RENESAS TECHNICAL UPDATE

製品分類	MPU & MCU	発行番号	TN-16C-A234A/J	Rev.	第1版
題名	R32C/152グループ ユーザーズマニュアル ハードウェア編の誤記訂正		情報分類	技術情報	
適用製品	R32C/152グループ	対象ロット等	関連資料	R32C/152グループ ユーザーズマニュアル ハードウェア編 Rev.1.10 (RJJ09B0536-0110)

R32C/152グループ ユーザーズマニュアル ハードウェア編 Rev.1.10において誤記がありましたので、以下のとおり訂正いたします。

図7.1 クロック発生回路のブロック図

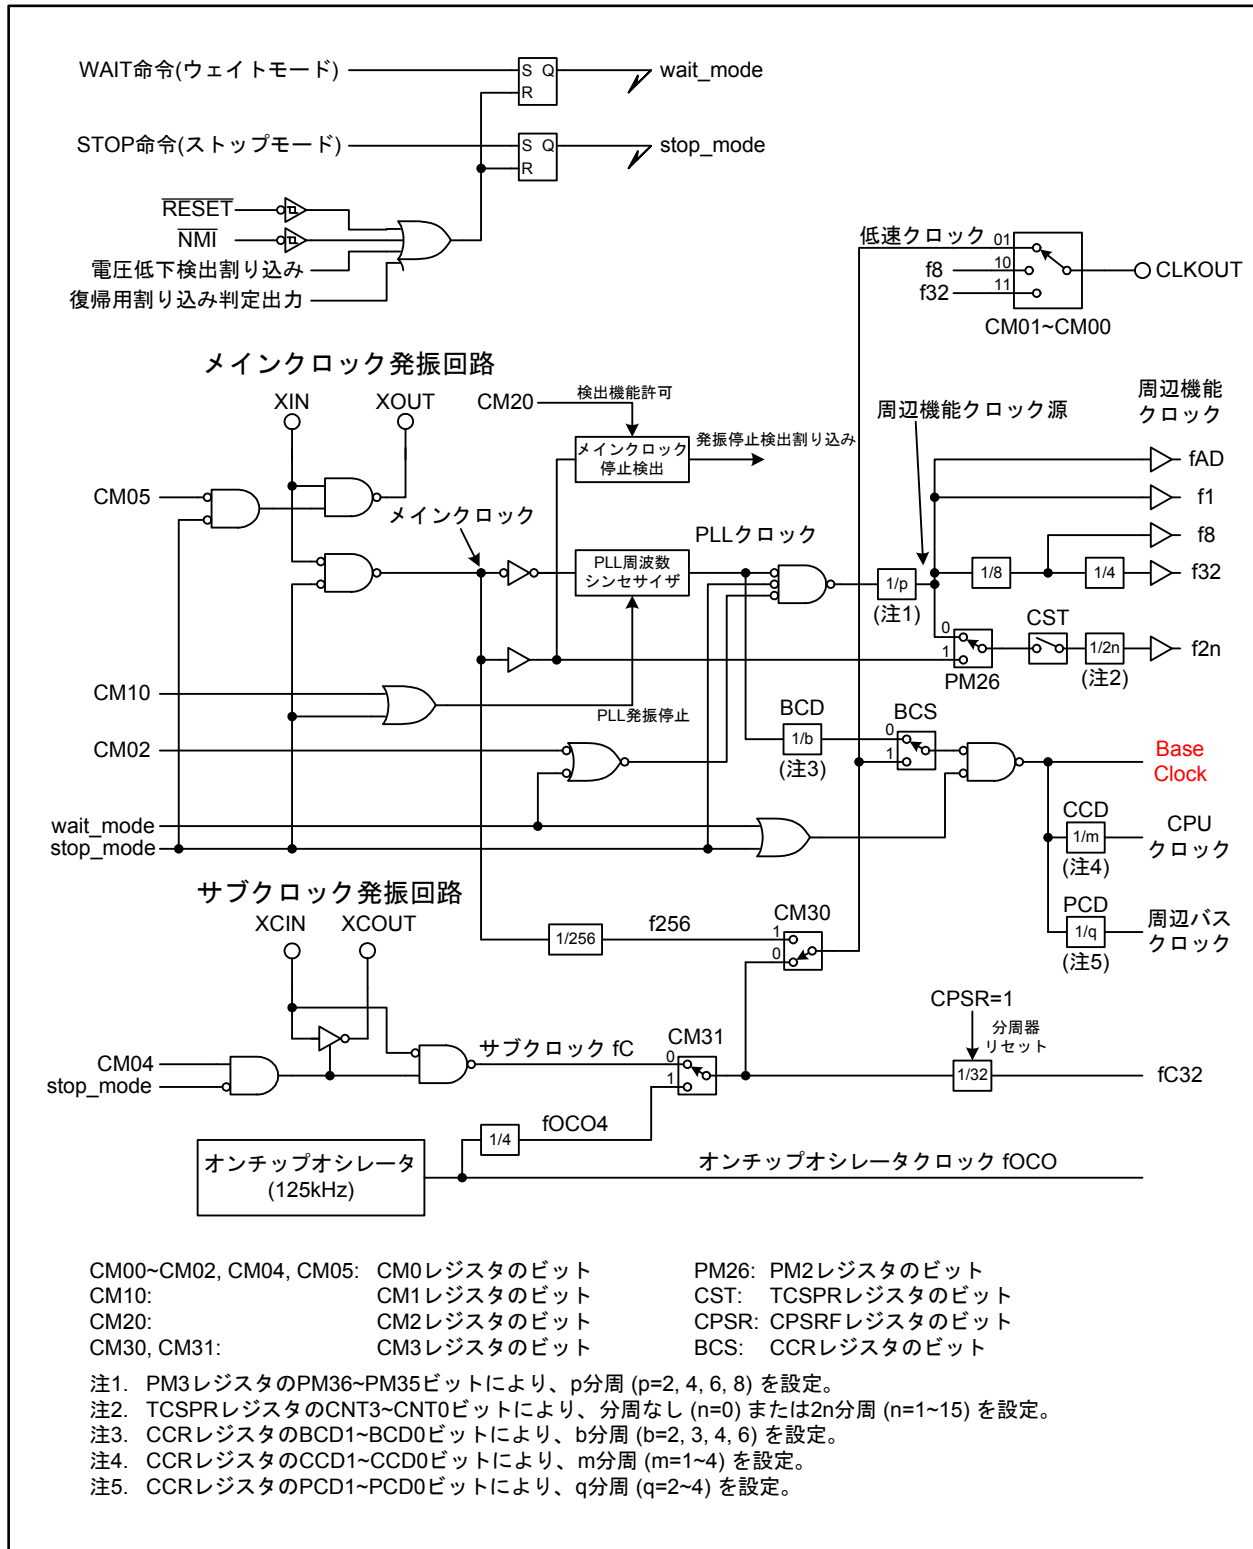
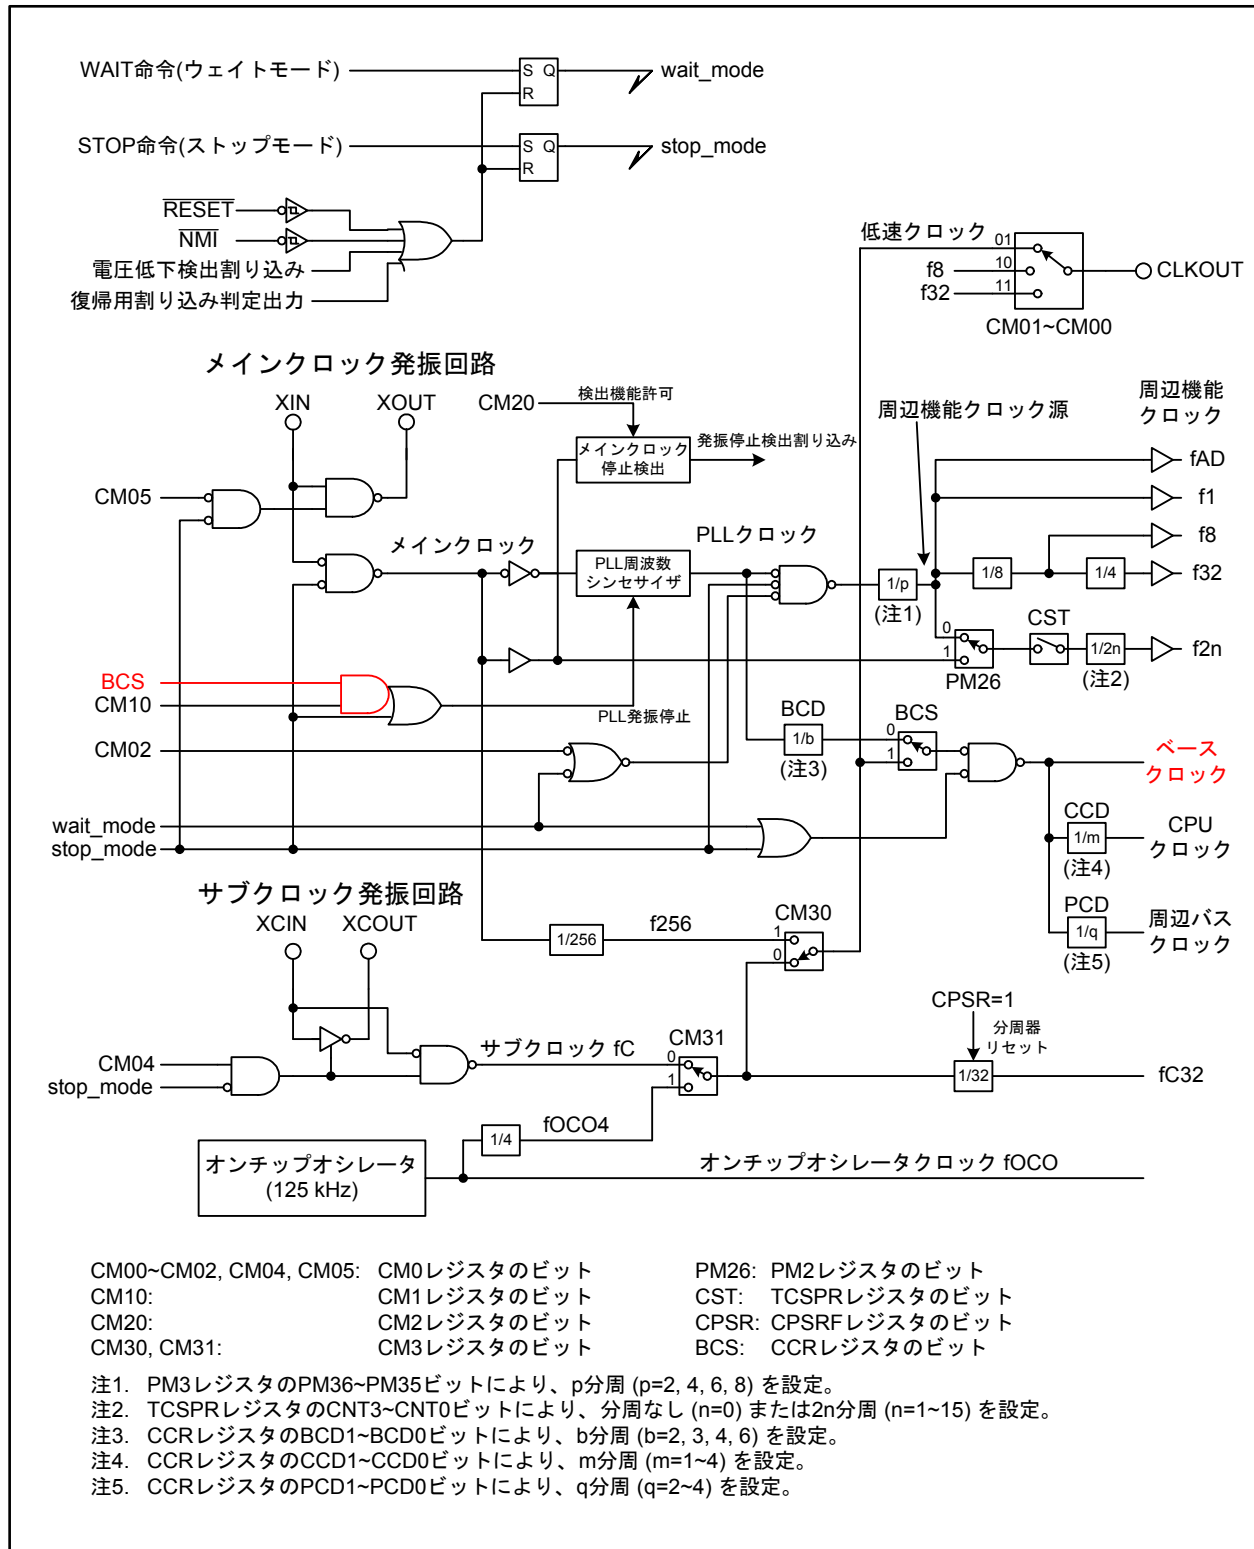
•Page 105 of 633

図7.1を以下のとおり訂正いたします。

図20.1 CRC演算回路のブロック図

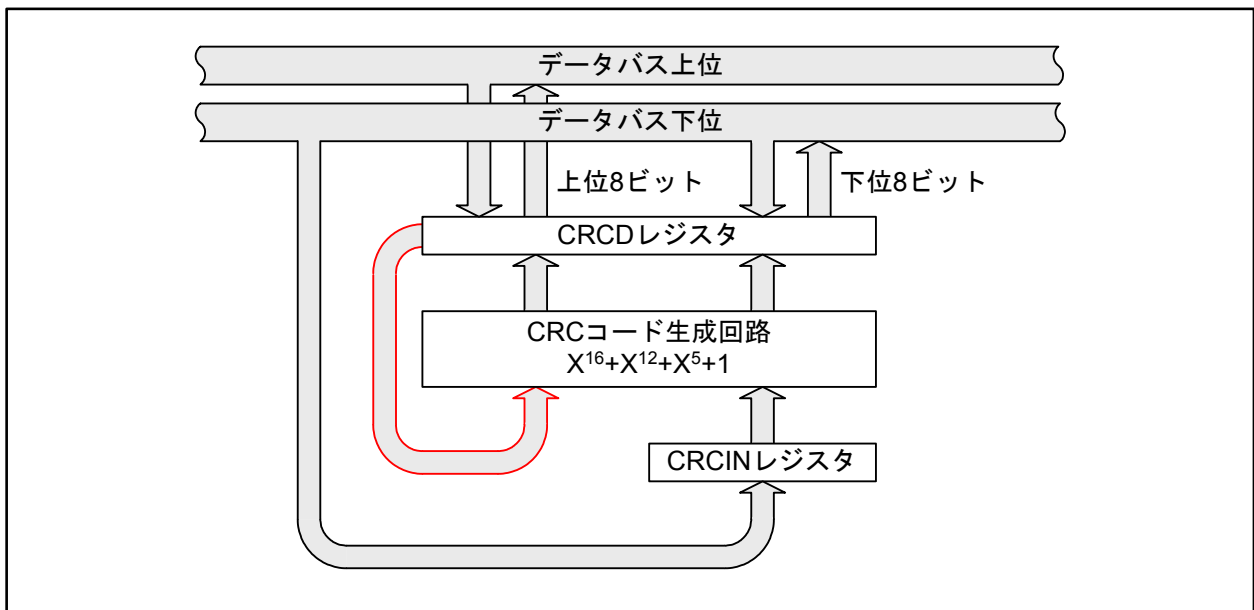
•Page 320 of 633

図20.1を以下のとおり訂正いたします。

図25.34 CAN動作モード間の遷移 (i=0~2)

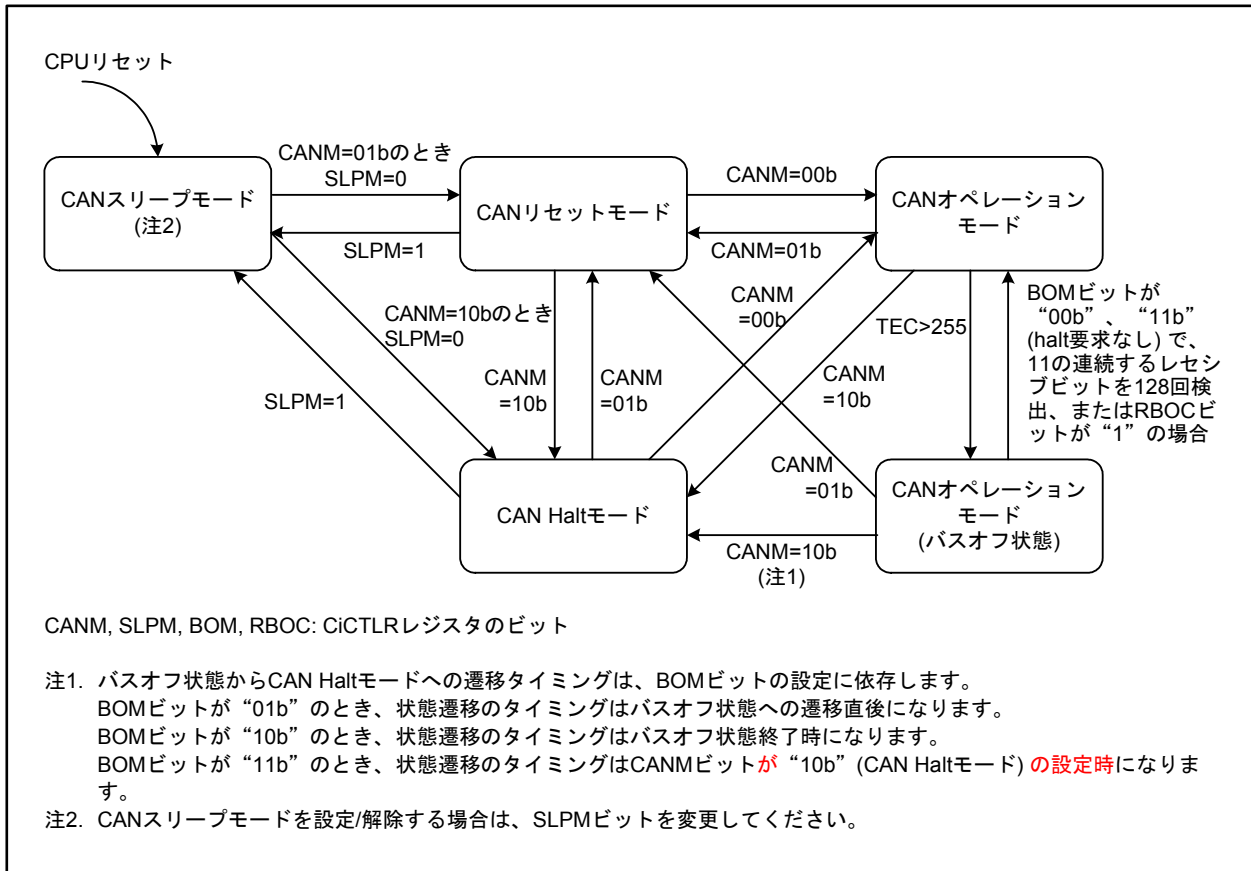
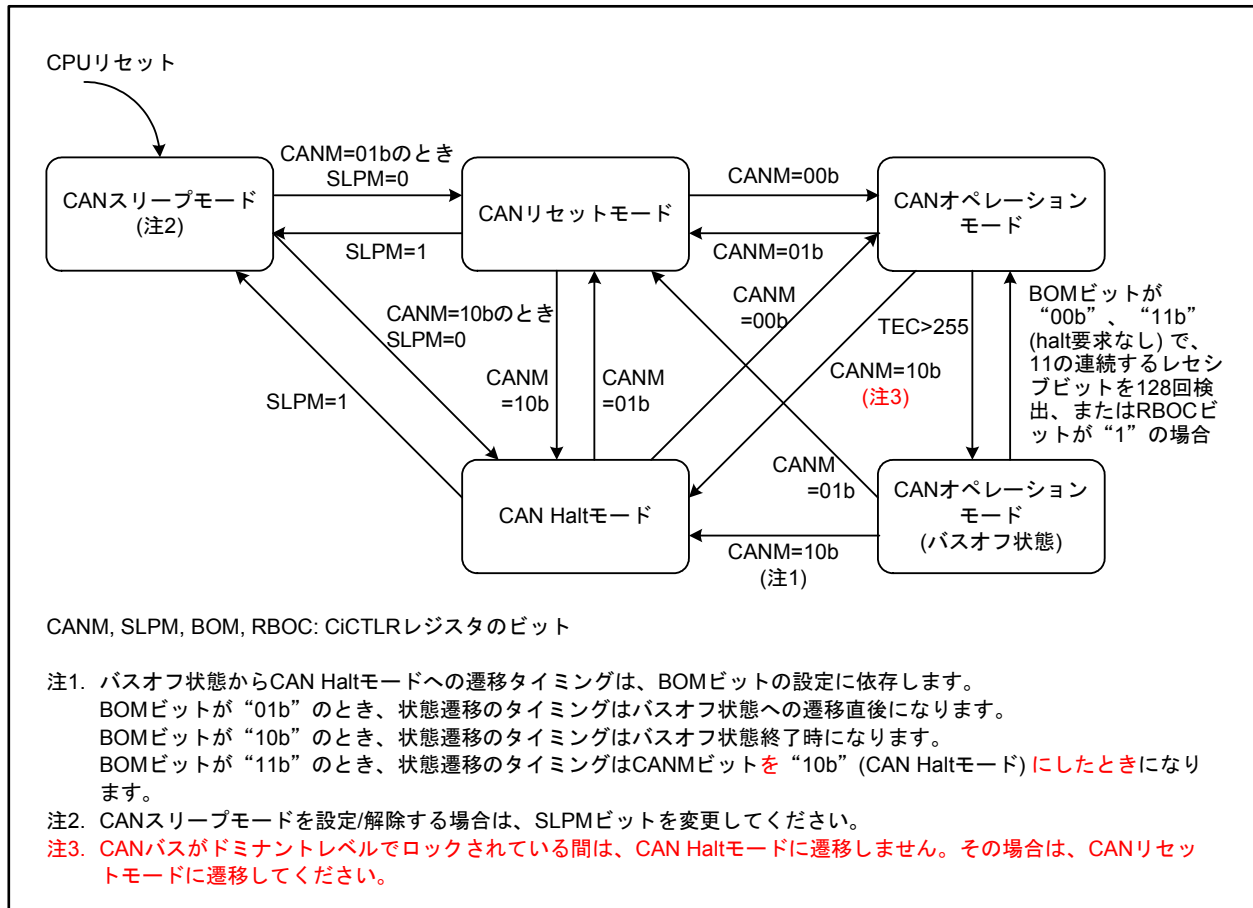
•Page 484 of 633

図25.34 に以下のとおり注3を追加いたします(TN-16C-A229A/J 参照)。

図26.1 入出力端子ブロック図(代表例) (i=0~15、j=0~7)

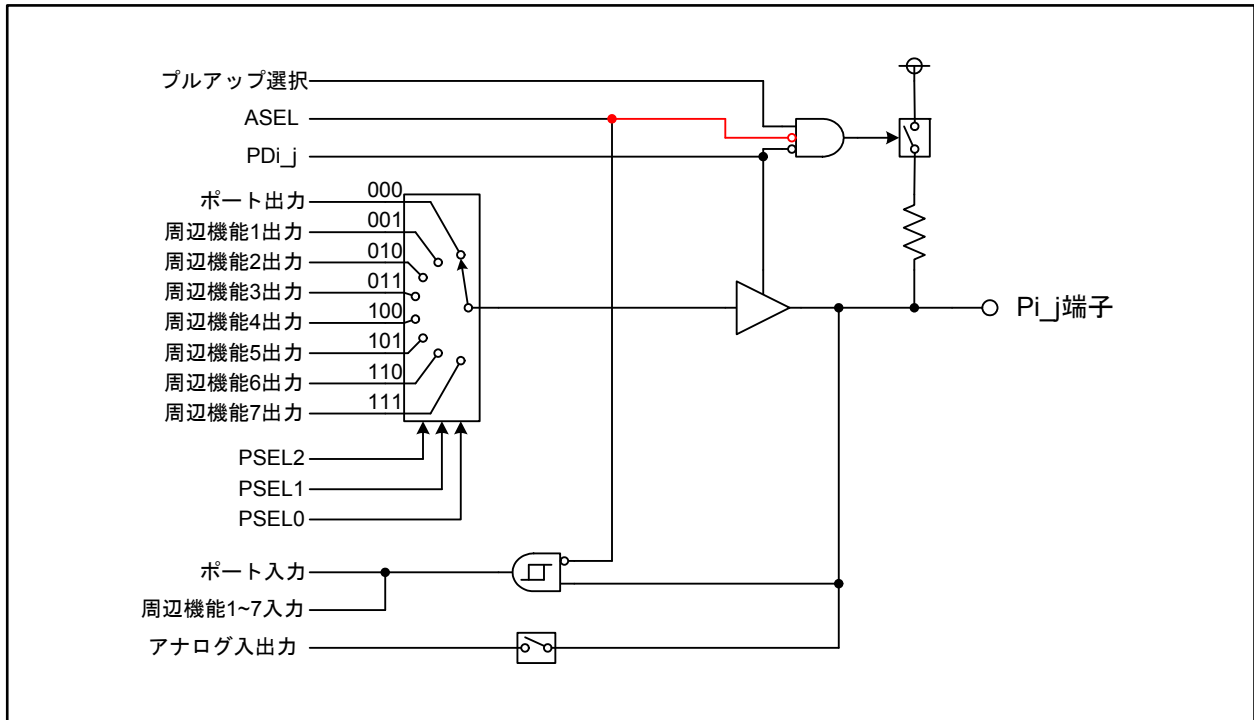
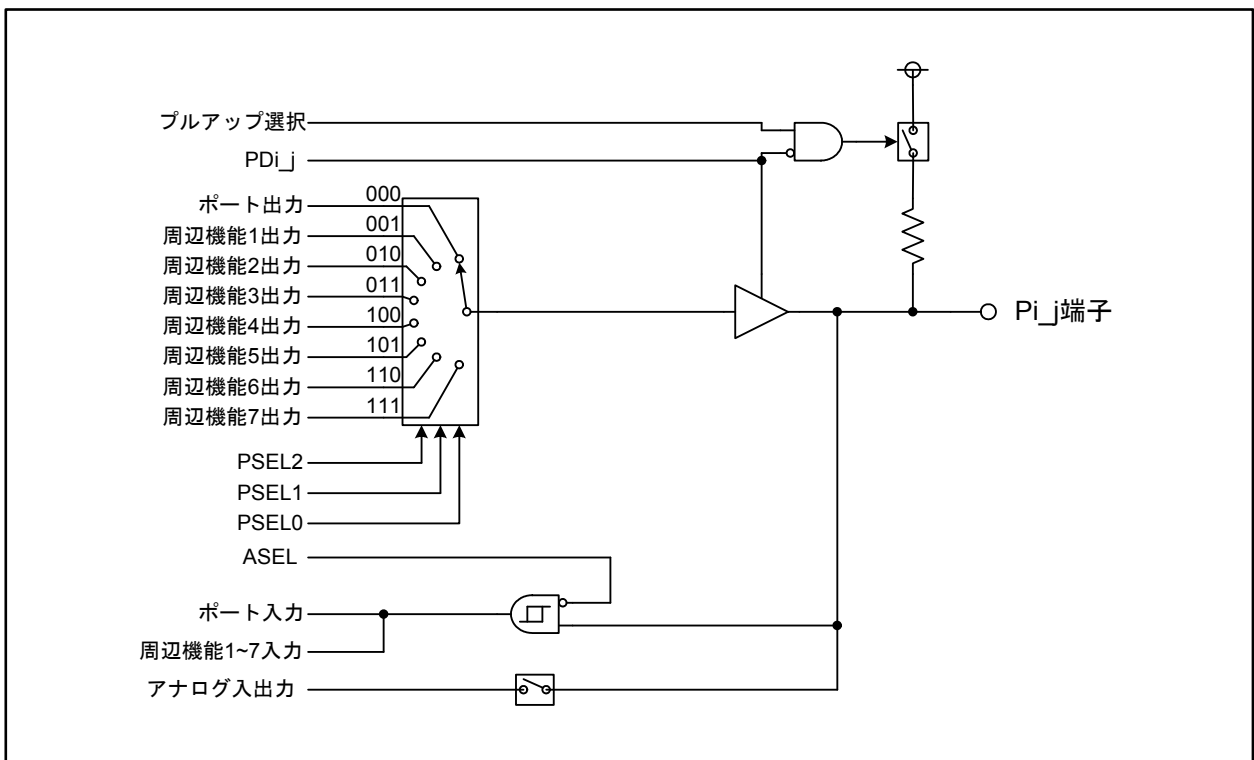
•Page 502 of 633

図26.1を以下のとおり訂正いたします(TN-16C-A199A/J 参照)。
